STATO ESISTENTE

STATO FUTURO

<div>Comune di Sorbolo (Pr)</div> <div>OGGETTO : REALIZZAZIONE di nuovo impianto FOTOVOLTAICO a terra a orientamento monossiale da 6.000 kW</div>		<div>committente : Sor Solar sas di Scarsol srl & c.</div> <div>via delle Corsie 91 39012 - Resana (Ba) P.I. 03103590628 REA BZ - 234639</div>	<div>FABIADERO  architetto</div> <div>Master Progettisti di Edico arch. De Rostai via G. Sallustiana, 10 - 34100 - Vicenza P.I. 03070890474 - C.I. 06519452114488 m.phone +39 348 234421 e-mail : fabio@fabiodero.com</div>	<div>tavola: Soluzione Tecnica di connessione (STMG)</div> <div>revisioni:</div>	<div>Progetto : preliminare file : 0267-rev00 data : 01.06.2022 ufficio : 0267-00047 scritto : 1-xxx</div>
<div>fov. BX10 rev00</div>

foto 01

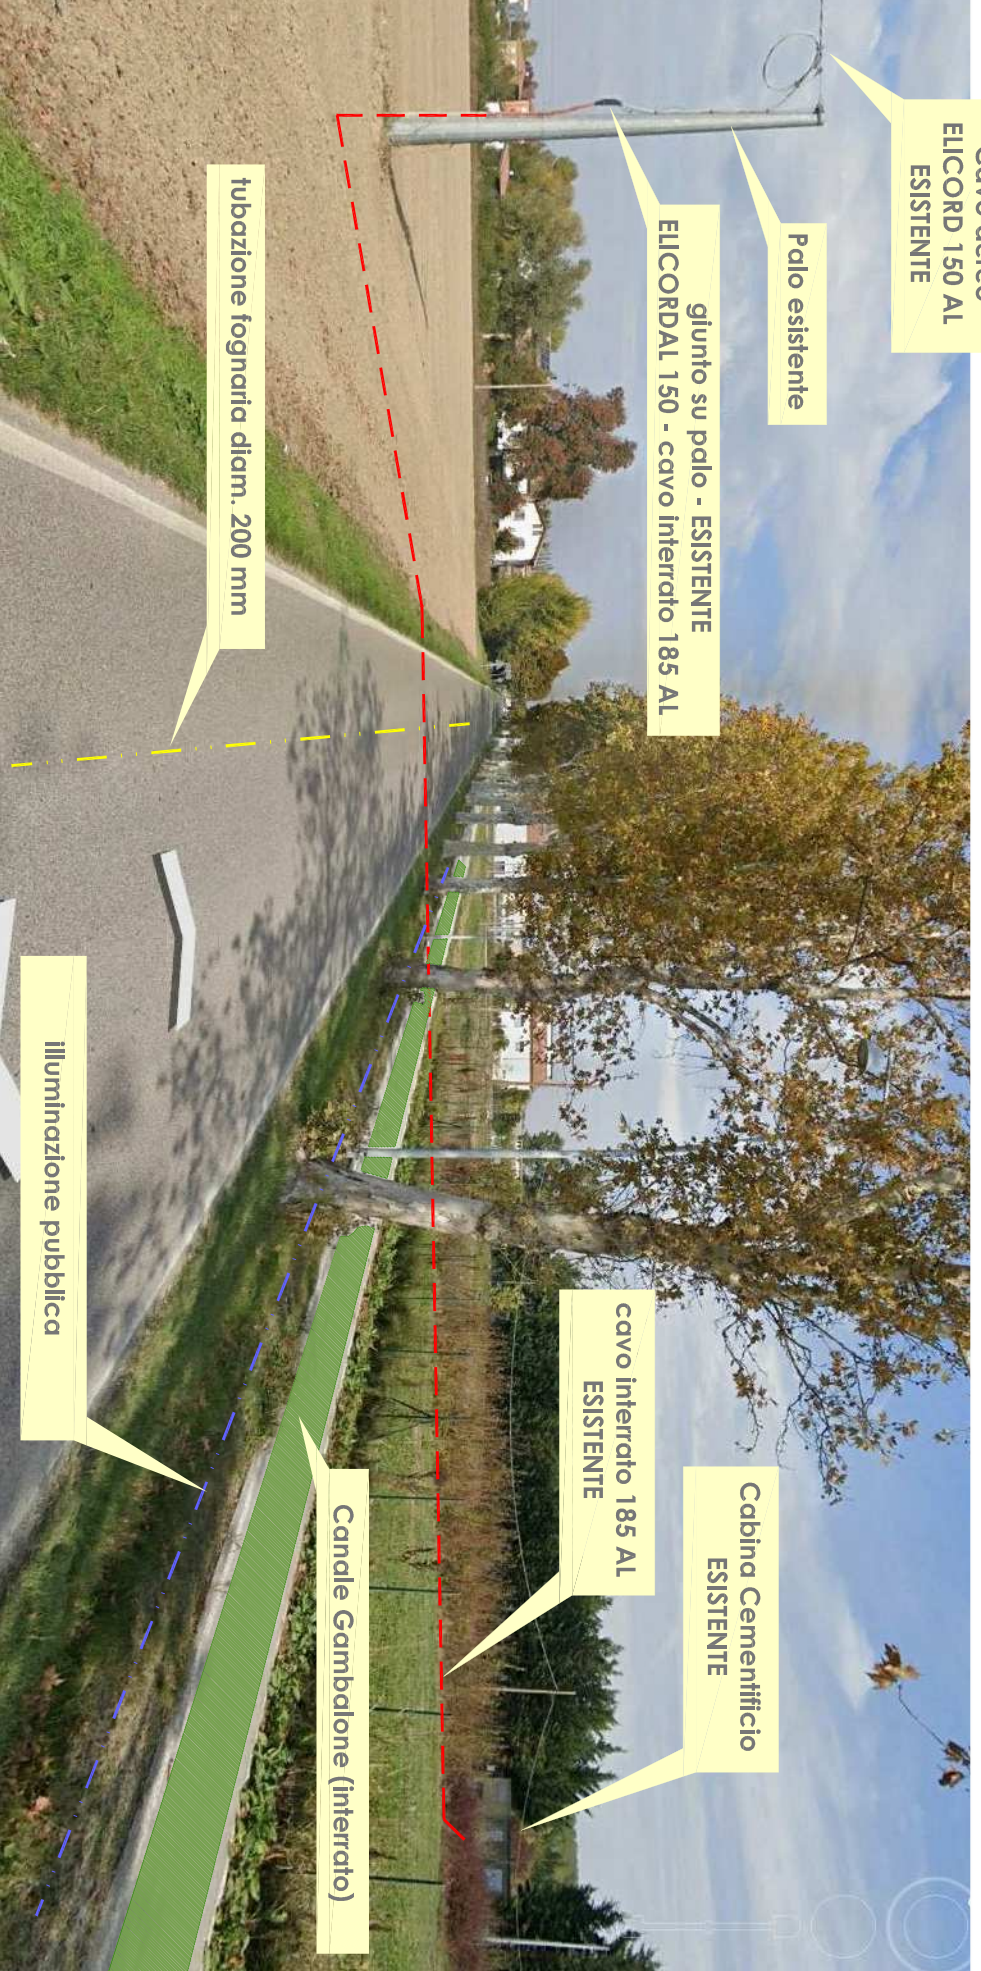
Con dati del 01/2020, il Comune di Resituscio è nota dell'azienda IRETI che segnava una condotta DN 200 al cui occhio ne era sulla strada.

In corrispondenza del mappale 406 (vedi foto sopra) il canale Gambalone attraversa la SP3 con un tratto a volta che misura circa 60,70 cm di spessore, ho l'esse volta la protezione strobilata.

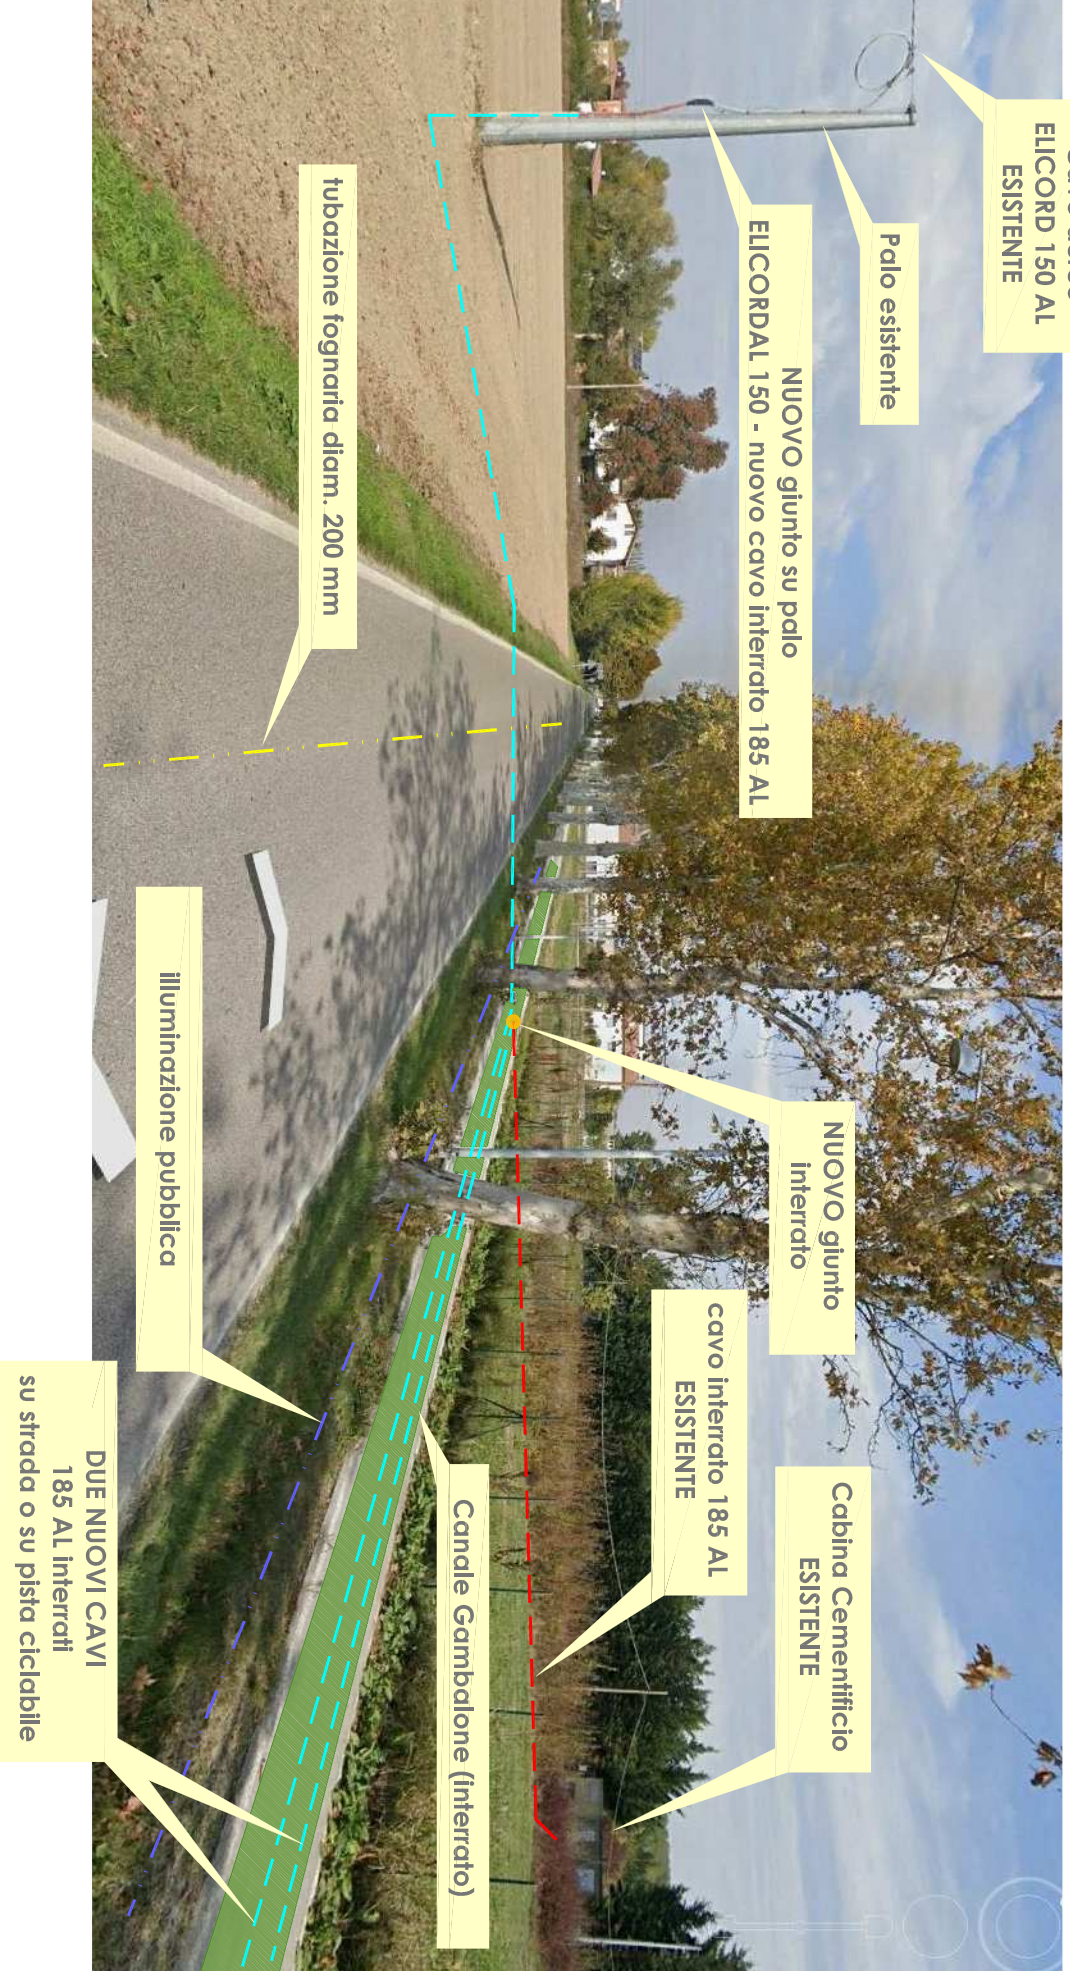
A ns, potrei in quel tratto di strada la fognatura è esterno alla sede stradale e presumibilmente non ha il manto.

Il mio suggerimento è di far fare un sondaggio in alcuni delle due che tubazioni visibili nella foto sopra, per verificare se c'è un collegamento con la fognatura.

Antidialogando, in sede di conferenza dei servizi, va chiarito con Edilfornice la soluzione "costruttiva" per la posa dei nuovi cavi e l'attivamento del canale Gambalone nella "interessata".
